改善箇所説明図

また、点検整備記録簿の該当欄に「日付、走行距離、ワークショップスタンプと担当者名、リコールキャンペーン：外-1492、Audi A6, allroad 燃料タンク改修」と記入する。

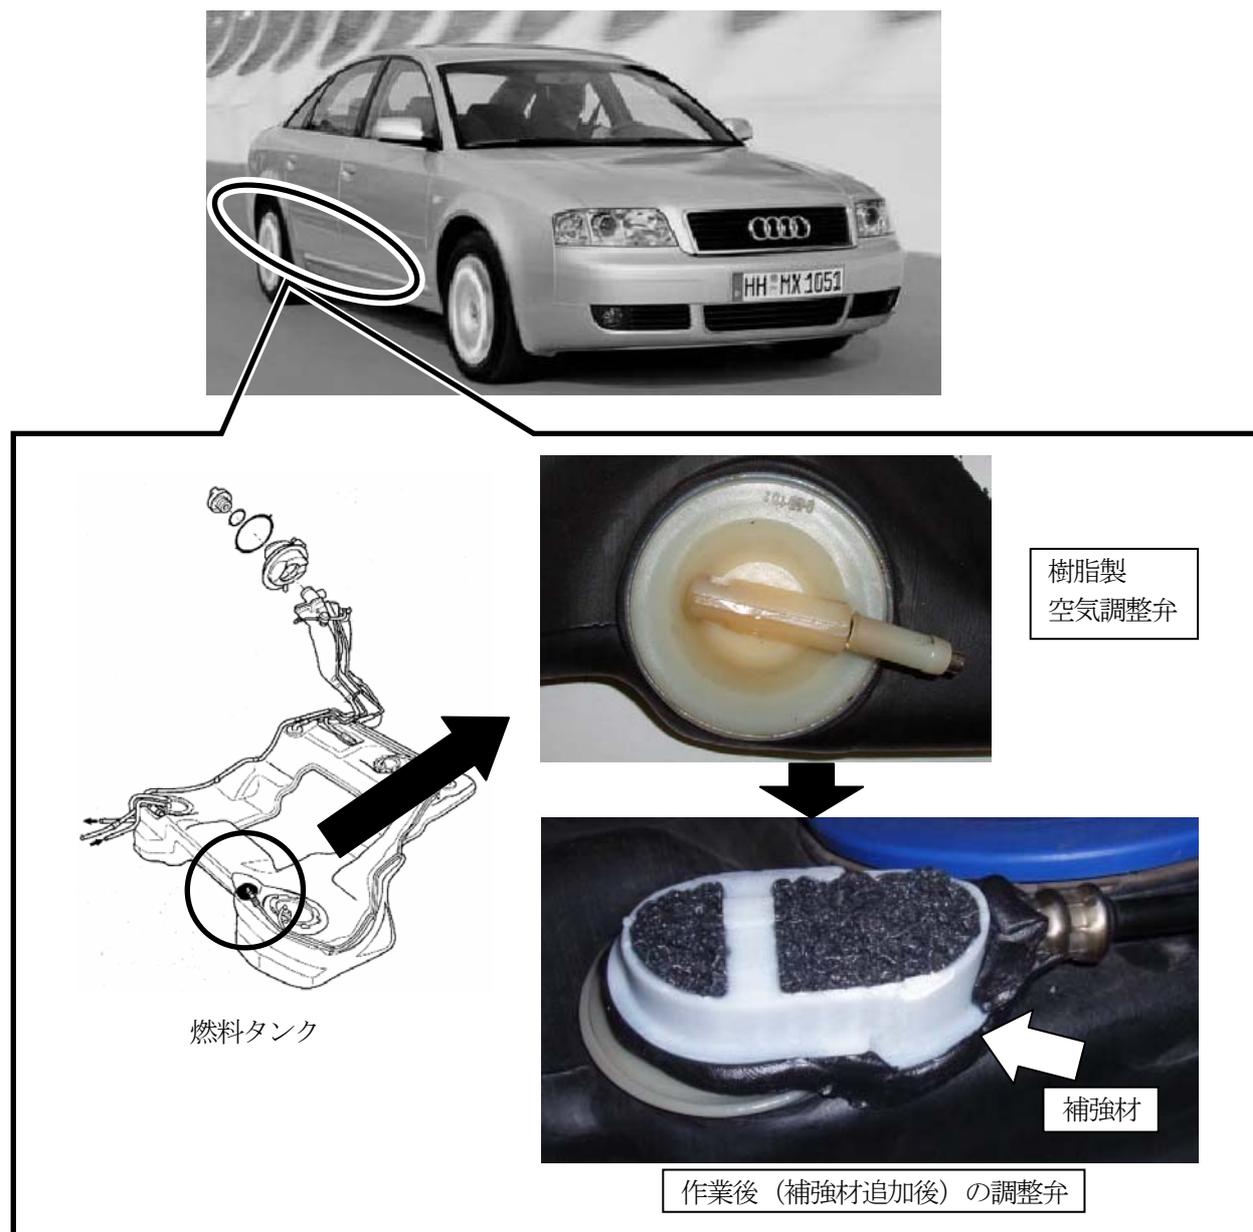
基準不適合状態にあると認める構造、装置又は性能の状況及びその原因

燃料タンク上部の樹脂製空気調整弁の材質が不適切なため、早期に劣化することがある。そのため、そのまま使用を続けると、走行中の振動等により当該調整弁に亀裂が生じ、最悪の場合、燃料が漏れるおそれがある。

改善措置の内容

全車両、当該調整弁を点検し、折損していない場合は当該調整弁に補強材を追加する。また、折損している場合は、燃料タンクを対策品と交換する。
